WYJAŚNIENIE TREŚCI SPECYFIKACJI WARUNKÓW ZAMÓWIENIA NR 1

Działając na podstawie art. 135 ust. 2 ustawy z dnia 11 września 2019 r. Prawo zamówień publicznych (Dz. U. z 2024 r. poz. 1320 dalej: PZP) Zamawiający udziela wyjaśnień treści Specyfikacji Warunków Zamówienia w związku z pytaniami Wykonawców w postępowaniu prowadzonym w przetargu nieograniczonego na realizację zadania pn.: **Budowa odnawialnych źródeł energii w Gminie Łazy (budynki użyteczności publicznej)**

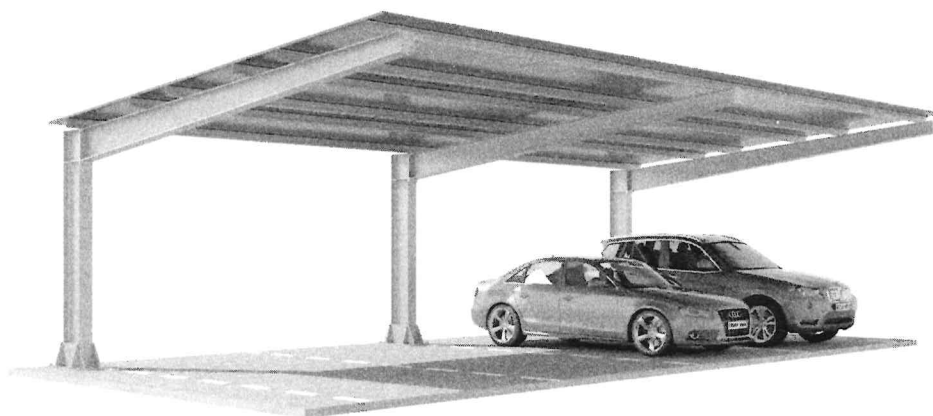
Pytanie nr 6. Zdanie: „Dach spoczywać będzie na 2 podporach mocowanych na stopach fundamentowych posadowionych poniżej poziomu przemarzania.” – czy mają Państwo tutaj na myśli konkretny rodzaj konstrukcji ?. Poniżej przesyłam dwa typy konstrukcji jakie moglibyśmy zaoferować:

konstrukcja, która stoi na dwóch podporach na skraju powierzchni użytkowej Carportu – wersja droższa

konstrukcja ramowa, w której dwie podpory stanowią jedną część nośną Carportu – wersja tańsza

Odpowiedź: Zamawiający wymaga by 1 Carport stał na 2 podporach czyli wg Państwa ilustracji jest to wariant nr 1 - rozwiązanie to jest bardziej ergonomiczne dla użytkowników pojazdów.
